Avis délibéré
de la Mission régionale d'autorité environnementale
Provence-Alpes-Côte d'Azur

**sur la mise en compatibilité du plan local d'urbanisme (PLU) de
Fox-Amphoux (83) liée à la déclaration de projet de centrale
photovoltaïque au sol sur le secteur Le Défens**

**N° MRAe
0001626/A PP**

Figure 3: Schéma d'aménagement de l'OAP sectorielle Le Défens - Source : OAP

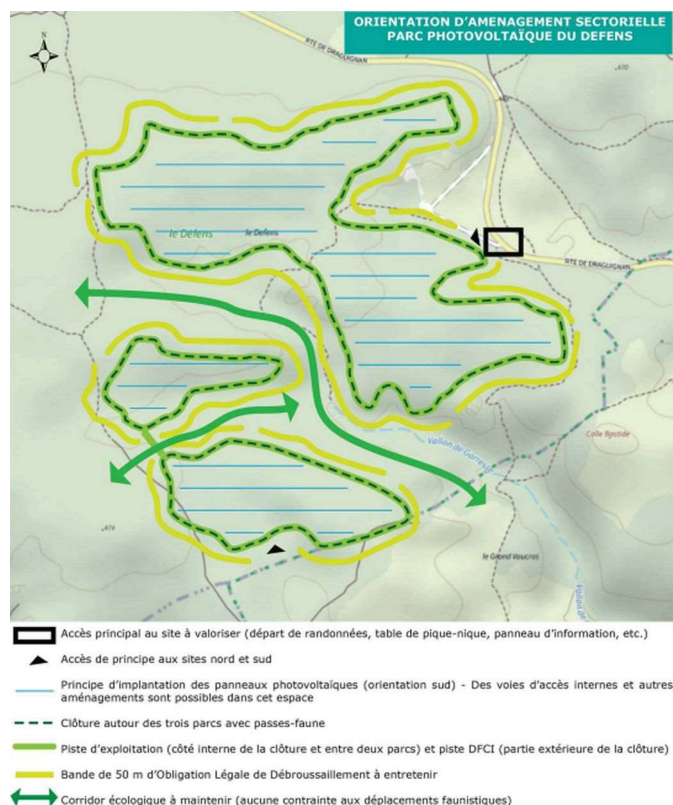
Le dossier reprend les mesures d'évitement et de réduction (ER) de l'étude d'impact qui ne relèvent pas du niveau PLU. Même si l'OAP sur le secteur du Défens décline deux prescriptions au titre de la biodiversité, celles-ci restent très générales : « *établir des passes-faunes au sein des clôtures pour permettre le libre passage de petite faune* » et « *permettre le libre passage de la faune locale entre les*

deux entités au sud (corridor nord-est / sud-ouest) et entre le parc au nord et les parcs au sud (corridor est-ouest) ».
